Mission régionale d'autorité environnementale

Île-de-France

Avis délibéré en date du 9 avril 2020 de la Mission régionale d'autorité environnementale d'Île-de-France sur l'extension projetée dite « Gâtinais III » du parc éolien « Gâtinais I » à Arville (Seine-et-Marne) en implantant trois éoliennes supplémentaires aux six existantes

Avis délibéré de la MRAe Ile-de-France en date du 9 avril 2020 sur le projet de parc éolien Gâtinais I et son extension à Arville (77)

Illustration 9: enjeux pour les oiseaux nicheurs (source : étude d'impact p.94)

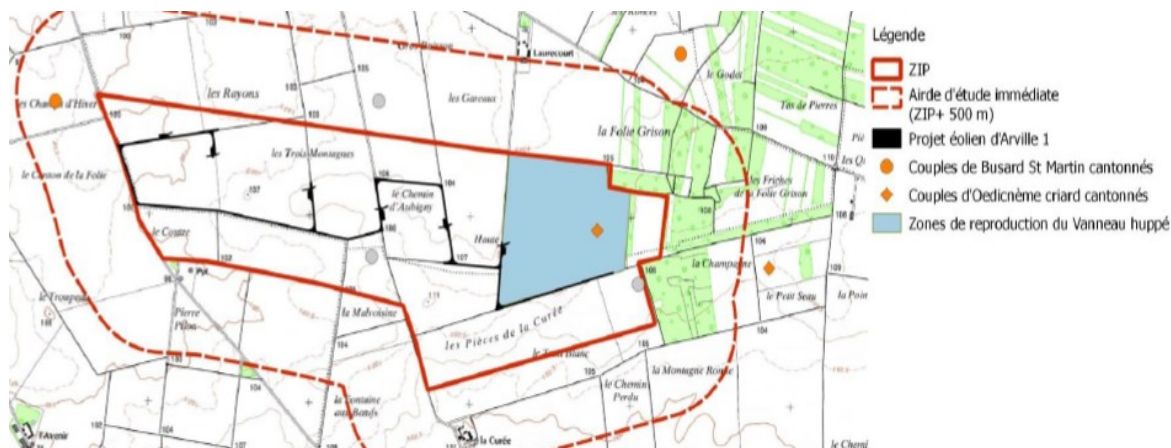
L'étude d'impact indique que 15 des espèces d'oiseaux observées sont des espèces patrimoniales⁶, dont 3 présentent des enjeux significatifs⁷ : il s'agit de couples de Busard Saint-Martin (*Circus cyaneus*), d'Œdicnème criard (*Burhinus oedicnemus*), et de Vanneau huppé (*Vanellus vanellus*), qui nichent sur l'aire d'étude immédiate et ses abords. Des Busards Saint-Martin hivernent également sur le site, sur une petite zone localisée entre les éoliennes E2 et E3 (utilisée comme dortoir).

Néanmoins, la MRAe relève que les éoliennes E8 et E9 seront implantées à proximité quasi-immédiate de couples d’Œdicnème criard et dans la zone de reproduction du Vanneau huppé, et que l’éolienne E7 sera implantée dans la zone de dortoir du Busard Saint-Martin. Il conviendrait d’explicitier la manière dont les oiseaux nicheurs ou en hivernage (ainsi que les chauves-souris, voir ci après) ont été pris en compte dans le choix d’implantation des éoliennes. Par ailleurs, les surfaces aménagées s’étendront sur 1,3 hectare environ, auxquelles s’ajouteront lors des travaux environ 0,4 hectare d’aménagements temporaires⁸. Il conviendrait également de présenter l’impact de ces aménagements sur les espèces nicheuses.

- ***d'expliciter la manière dont les enjeux relatifs aux oiseaux nicheurs et aux chauves-souris ont été pris en compte dans le choix d'implantation des éoliennes ;***
- ***de présenter un bilan des impacts de la première tranche du projet (« Gâtinais I ») et le cas échéant d'approfondir l'analyse des effets cumulés des deux projets ;***
- ***de définir et le cas échéant, encadrer les « impératifs majeurs » qui peuvent conduire à débiter les travaux de terrassement et de VRD pendant la période du 1er avril au 15 juillet.***

Illustration 11: Enjeux pour les chauves-souris (source : étude d’impact p. 136)

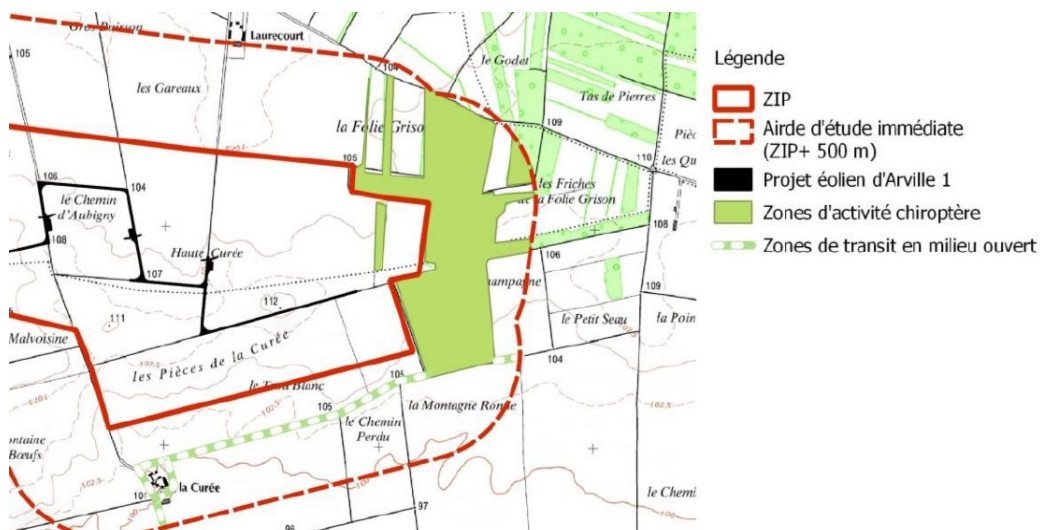
De manière générale, les éoliennes sont susceptibles de provoquer des collisions ou des « barotraumatismes » chez les chauves-souris. La sensibilité de ces espèces aux éoliennes dépend de leur niveau d’activité sur le site et ses abords, et de la proximité entre les habitats naturels qu’elles affectionnent particulièrement (boisement, haies) et les éoliennes (Illustration n°11).

Compte-tenu de ces enjeux, un éloignement maximum des éoliennes par rapport aux haies et au boisement identifié à l’est du site a été recherché. Toutefois, selon l’étude d’impact, cet éloignement ne sera pas

suffisant pour limiter les risques de collision avec l'éolienne implantée la plus à l'est, nommée E7 p. 223 et E9 p. 26 (il conviendrait pour plus de cohérence de lui attribuer le même nom dans l'ensemble de l'étude).

La MRAe recommande que le maître d'ouvrage confirme la mise en œuvre effective des mesures préconisées ou proposées dans l'étude d'impact en matière d'évitement, de réduction et de compensation des impacts du projet sur la biodiversité, que cette mise en œuvre soit assurée sous sa responsabilité et qu'il précise la nature et la localisation et l'impact des mesures d'accompagnement ou à défaut les critères de sélection et les modalités de suivi de ces mesures.

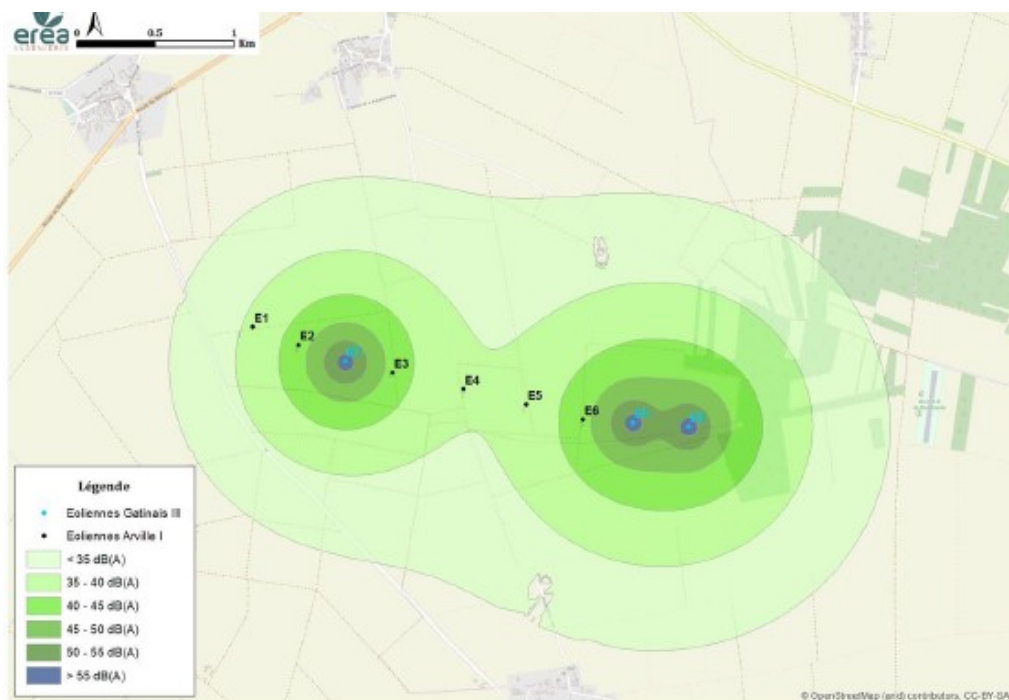
L'étude d'impact aborde ensuite le cumul des impacts de « Gâtinais I » et de l'extension projetée, et conclut alors à des émergences sonores cumulées significatives en cinq points de l'environnement proche du projet (concernant principalement des fermes, p. 301), dans le cas défavorable d'éoliennes sans peignes²¹. Un plan

L'étude du cumul d'impacts ne prend pas en compte le projet « Énergie du Gâtinais II », autorisé en septembre 2019, ce qui peut conduire à une sous-estimation des émergences sonores cumulées²³. Il convient donc de prendre en compte le bruit généré par ce projet dans les calculs d'émergences sonores cumulées et d'adapter le plan de bridage en conséquence.

- **revoir la méthodologie utilisée pour caractériser l'état initial ;**
- **confirmer la mise en œuvre du plan de bridage de certaines éoliennes des parcs Gâtinais I et III ;**
- **préciser si une vérification des niveaux sonores a été réalisée dans un délai de six mois après la mise en service du parc « Gâtinais I », et le cas échéant de recalculer la modélisation acoustique sur ces résultats.**

Illustration 15: variante A (source : étude d'impact p.181)

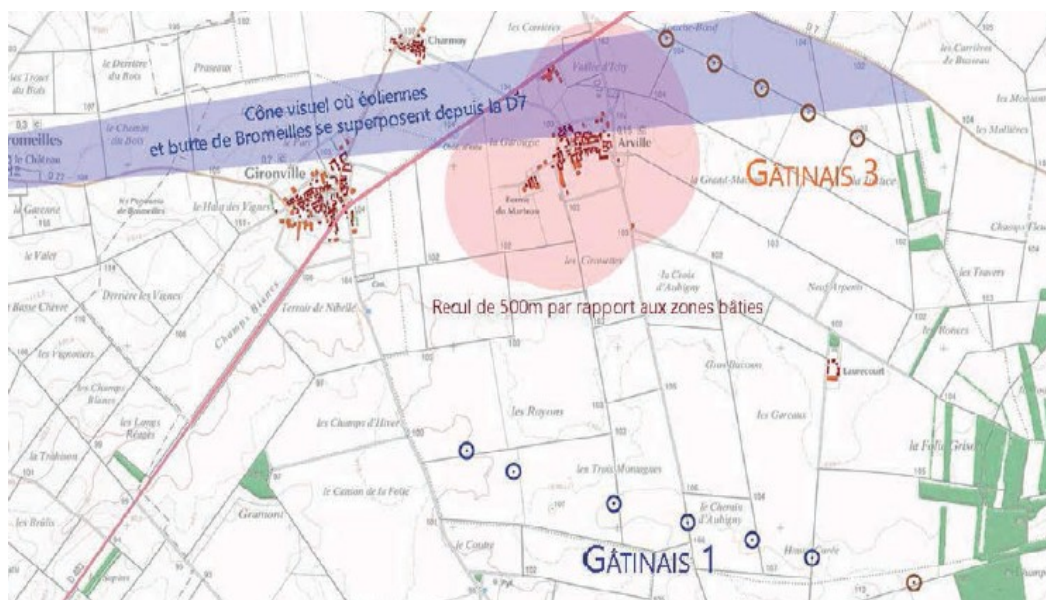
- la première au nord de la commune, dénommée variante A (Illustration n°15) dans le dossier, non retenue en raison d'une co-visibilité avec la butte de Bromeilles depuis la RD7 ;
- la deuxième, dénommée variante B dans le dossier, répartie sur deux sites, avec deux éoliennes en continuité à l'est de « Gâtinais I », et quatre éoliennes supplémentaires longeant la RD7 dans le même secteur que la première variante ; cette variante n'a pas été retenue, car elle aurait conduit à une fermeture du paysage à l'est d'Arville ;
- la troisième, dénommée variante n°1 dans le dossier, correspondant à la configuration retenue à laquelle est ajoutée l'implantation de trois éoliennes supplémentaires à l'ouest, toujours dans le prolongement de « Gâtinais I » ; cette variante n'a pas été retenue notamment parce qu'elle aurait produit une « confrontation » avec la butte de Bromeilles.

L'étude d'impact justifie donc principalement le choix de la variante retenue eu égard aux enjeux paysagers. Il apparaît implicitement que les enjeux liés à la biodiversité (chauves-souris, oiseaux nicheurs) n'ont pas été déterminants dans ce choix. Toutefois, il conviendrait de l'expliquer.
